Mission régionale d'autorité environnementale  
ÎLE-DE-FRANCE

**Avis délibéré**  
**de la Mission régionale d'autorité environnementale d'Île-de-France sur le projet d'aménagement d'un parc de loisirs situé à Plaisir (78)**

N°MRAe 2021 - 1679

**FIGURE 4: VUES EN COUPE LONGITUDINALE (A-A' EST-OUEST) ET TRANSVERSALE (C-C' NORD-SUD) DU PROJET D'AMÉNAGEMENT (PAGE 156)**

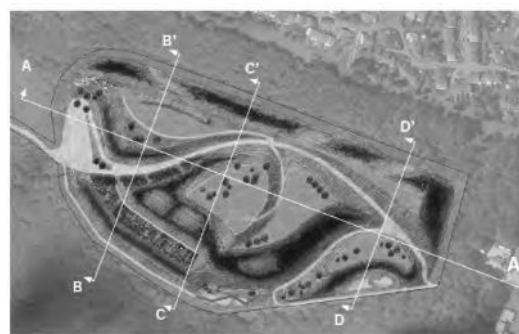
La MRAe note aussi que les aménagements sportifs ne sont pas représentés dans ces coupes projetées. Le terrain de foot (type city stade), par exemple, n'est pas intégré (figure 14). Le projet prévoit de produire un parc à usage de loisirs nécessitant des aménagements, qui diffère du paysage forestier actuel. Son impact sur le paysage doit donc être analysé.

**La MRAe recommande d'affiner l'analyse paysagère afin de présenter l'insertion du projet dans son environnement immédiat, rapproché et éloigné et justifiant les partis pris paysagers.**
